BAUMGUTACHTERLICHE STELLUNGNAHME

Stand 19.07.2016

Bauvorhaben:

Vogelweide 29/31, 22081 Hamburg

Abb.03: Ausschnitt aus städtebaulich-freiraumplanerischer Funktionsplan, ohne Maßstab mit skizziertem Verlauf der ortsfesten Baumschutzzäune

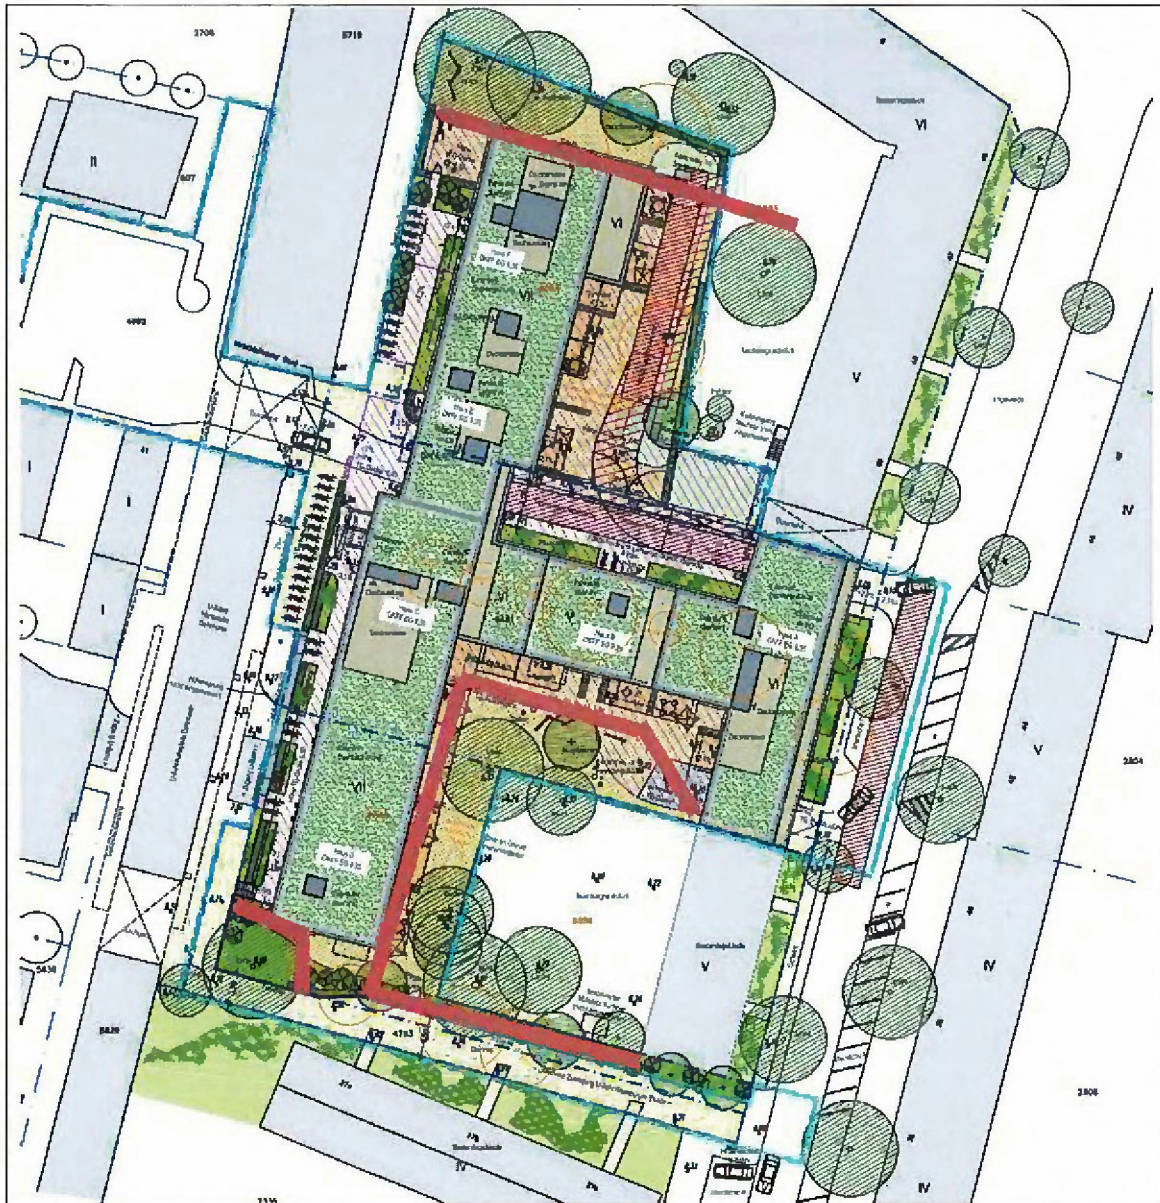
Nach Beendigung der Abrissarbeiten müssen umgehend ortsfeste Baumschutzzäune nach Vorgabe des betreuenden Baumsachverständigen eingerichtet werden (siehe Abb. 03). Dafür ist nach Beendigung der Abrissarbeiten ein Ortstermin zur genauen Festlegung des Verlaufes erforderlich.

Abb.11: Baum-Nr. 11-13 mit zu entnehmenden Starkästen für Kronenrückschnitt (Arbeitsraumprofil)

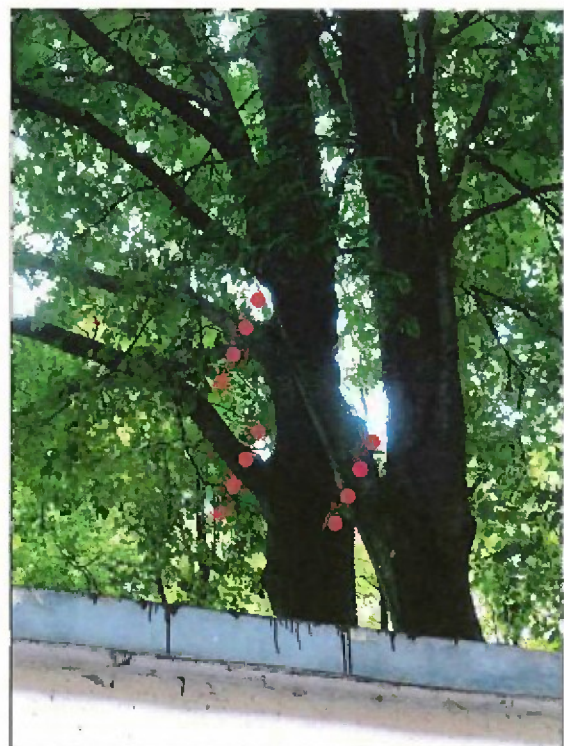
An den Bäumen 11-13 sind umfangreichere Schnittmaßnahmen (mit Schnittflächen Ø bis ~20cm, siehe Abb. 10) erforderlich.

Die Schnittmaßnahmen an den Bäumen 11-13 sind baumgutachterlich zu begleiten.

Abb.13: Baum-Nr. 19 mit markiertem Bereich für Kronenrückschnitt (Arbeitsraumprofil)

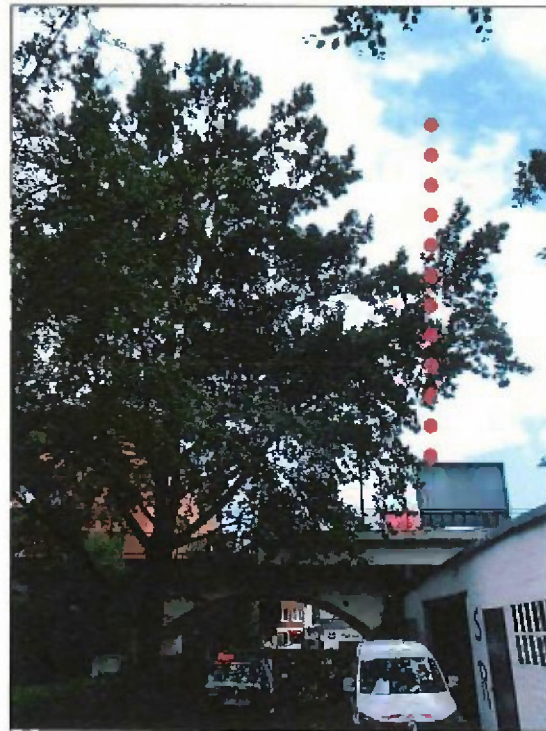
An den Bäumen 9, 11-13, 19, 26 & 27 sind vor Beginn von Verbauarbeiten Schnittmaßnahmen zur Herstellung des Arbeits- und Lichtraumprofils erforderlich.
